RELAZIONE DI VERIFICA INVARIANZA IDRAULICA

VALUTAZIONE AMBIENTALE STRATEGICA (VAS)

PIANO ESECUTIVO CONVENZIONATO

Z.U.T. 3.1 MICHELIN SUB AMBITO 2

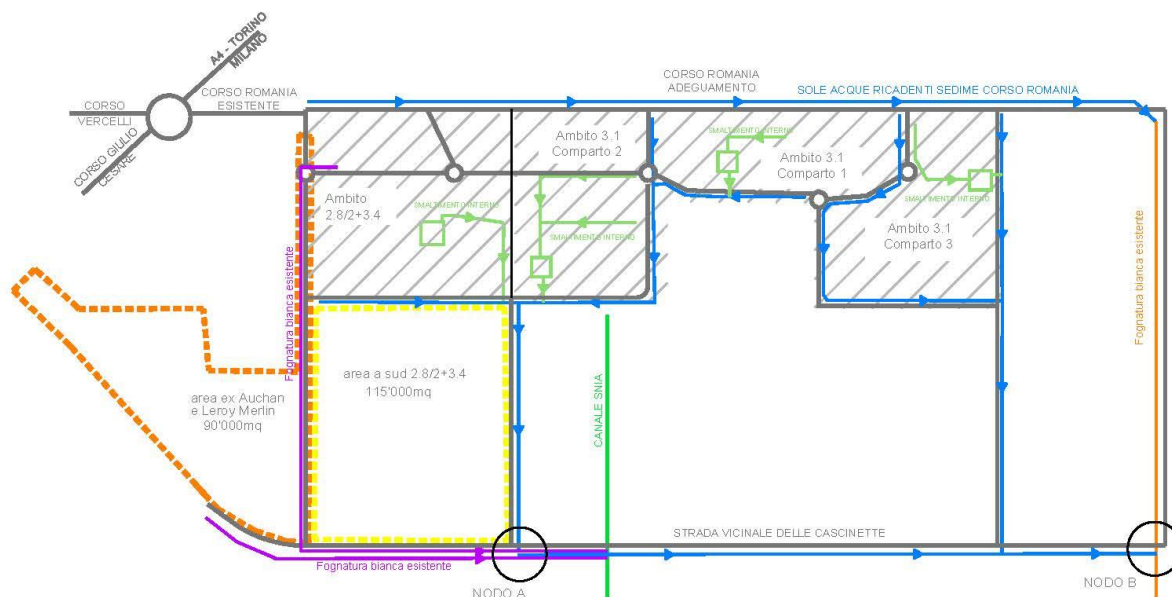
Al **punto 6** dell'OTC, "Si richiede un approfondimento di natura idraulica per chiarire il funzionamento della rete fognaria bianca proposta e in particolare per individuare il valore di portata (con il tempo di ritorno della precipitazione ad essa associato) che attiverrebbe lo sfioro dalla nuova fognatura di Strada Cascinette verso il canale SNIA".

Relativamente alla richiesta di *"individuare il valore di portata (con il tempo di ritorno della precipitazione ad essa associato) che attiverebbe lo sfioro dalla nuova fognatura di Strada Cascinette verso il canale SNIA"*, si precisa che il collettore sotto Strada Delle Cascinette è stato progettato per recepire le seguenti portate.

Nel caso in cui venissero addotte portate superiori il sistema prevede uno sfioro realizzato in corrispondenza del nodo A (vedi immagine allegata) che faccia defluire le portate nel collettore SNIA.

Nel caso in cui venissero addotte portate superiori il sistema prevede uno sfioro realizzato in corrispondenza del nodo A (vedi immagine allegata al paragrafo 4.3) che faccia defluire le portate nel collettore SNIA.

Nel caso in cui venissero addotte portate superiori il sistema prevede uno sfioro realizzato in corrispondenza del nodo A (vedi immagine allegata al paragrafo 4.3) che faccia defluire le portate nel collettore SNIA.

Ciò premesso, il recapito della suddetta condotta previsto nella tubazione esistente presente sotto il sedime di Strada Della Cebrosa (nodo B – vedi immagine allegata al paragrafo 4.3) è stato indicato in maniera congiunta da parte di SMAT e del Comune di Torino (Divisione Infrastrutture e Mobilità Servizio Ponti, Vie d'Acqua e Infrastrutture).

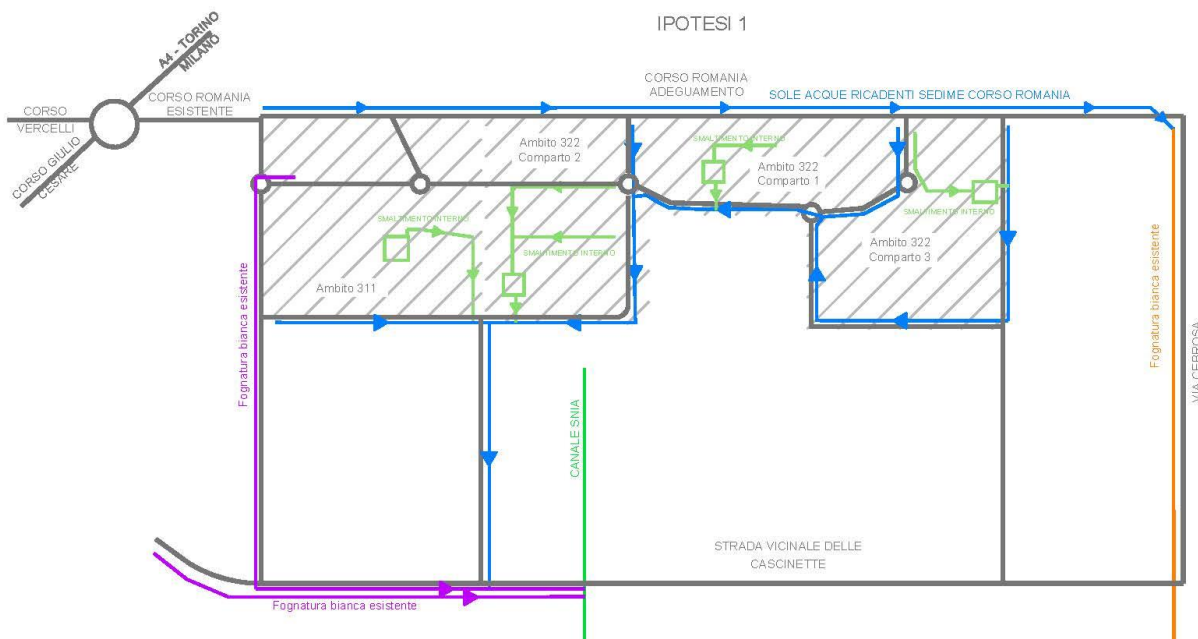
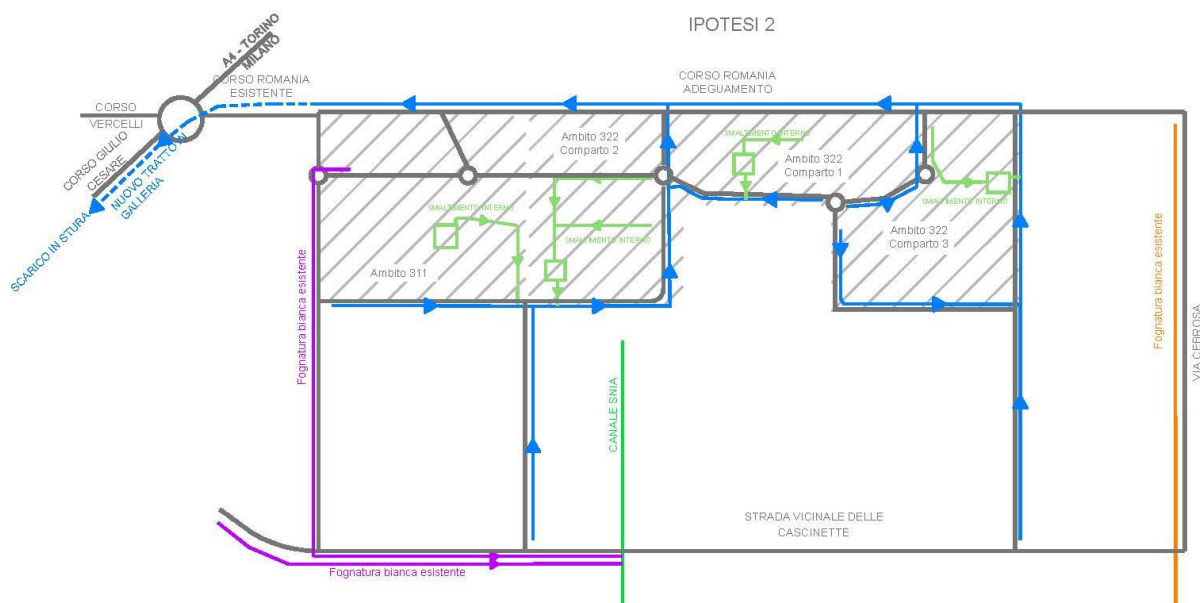
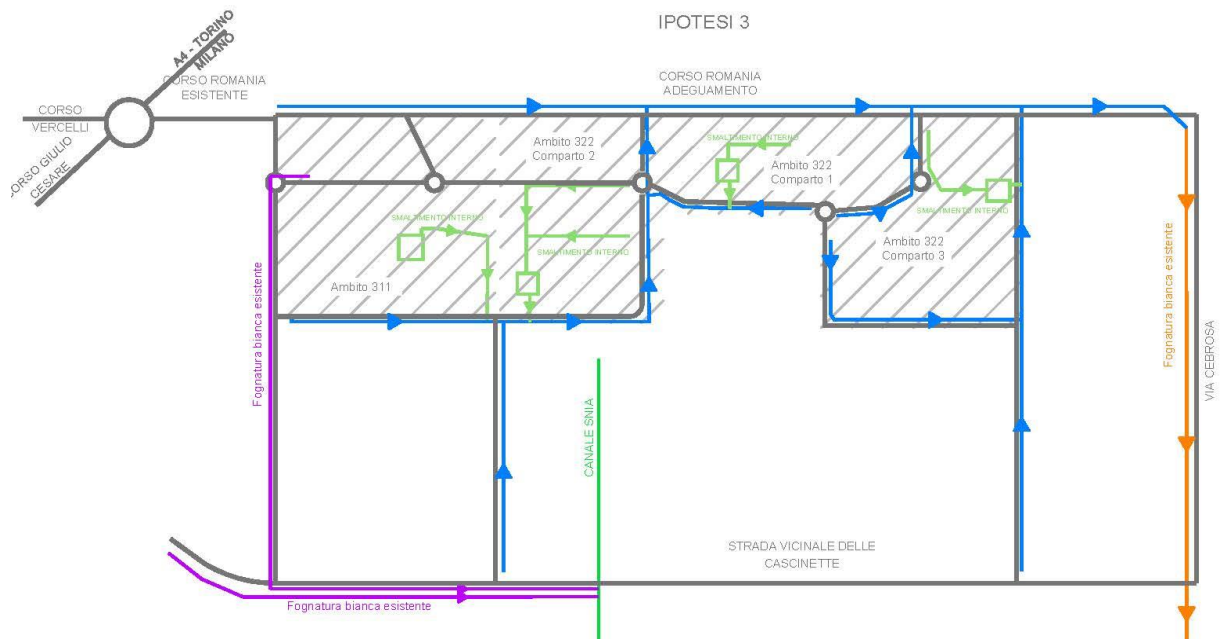
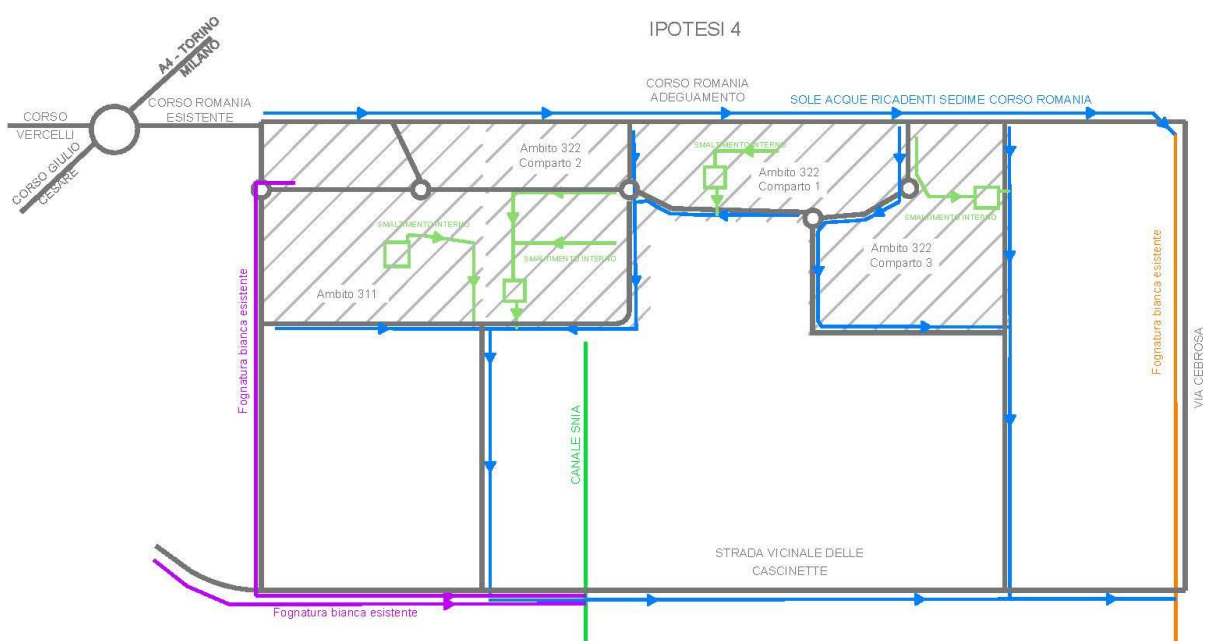
Conclusivamente, si fa presente che il parere di Città Metropolitana in esame, nel richiedere *“che il RA descriva il progetto di smaltimento delle acque meteoriche”*, precisa che il progetto sia *“eventualmente sviluppato su più scenari”*.

- La prima ipotesi presa in esame è stata quella di prevedere la raccolta delle acque meteoriche provenienti dalle nuove aree di sviluppo e continuare a recapitarle nel Canale SNIA, mantenendo di fatto il sistema in essere. Tale soluzione è stata scartata dai tecnici Comunali e dalla SMAT in quanto il canale SNIA è a gestione privata e nel tratto iniziale corre al di sotto dell'impronta dei fabbricati esistenti ubicati a sud dell'area. Il presente scenario avrebbe previsto lo scarico delle acque provenienti da una rete pubblica in un canale privato creando una situazione di promiscuità di difficile gestione.

- La seconda ipotesi presa in esame prevedeva di far convogliare tutte le acque meteoriche provenienti dalle nuove aree di sviluppo in una condotta posata sotto Corso Romania e di recapitarle nel Fiume Stura attraverso la realizzazione di una nuova condotta sotto il sedime di Corso Giulio Cesare ad onere della Città.

Questa opzione è stata scartata da SMAT e dal Comune in quanto non conforme a quanto previsto dai piani di sviluppo dell'ente.

- La terza ipotesi, pur conservando l'impostazione della precedente, prevedeva che le acque venissero convogliate nella condotta sotto Corso Romania ma in questo caso il recapito finale sarebbe stato nella condotta esistente presente sotto il sedime viario di Strada Cebrosa.

- La quarta ipotesi, quella adottata, è un'evoluzione della terza prevedendo la raccolta delle acque ed il convogliamento delle stesse verso Strada Delle Cascinette (a sud dell'area), semplificando così lo schema idraulico previsto. Tale soluzione ha il vantaggio di non prevedere alcuno scarico nel collettore SNIA e di non prevedere un nuovo collettore sotto Corso Giulio Cesare non previsto dai piani di sviluppo delle reti fognarie della città.
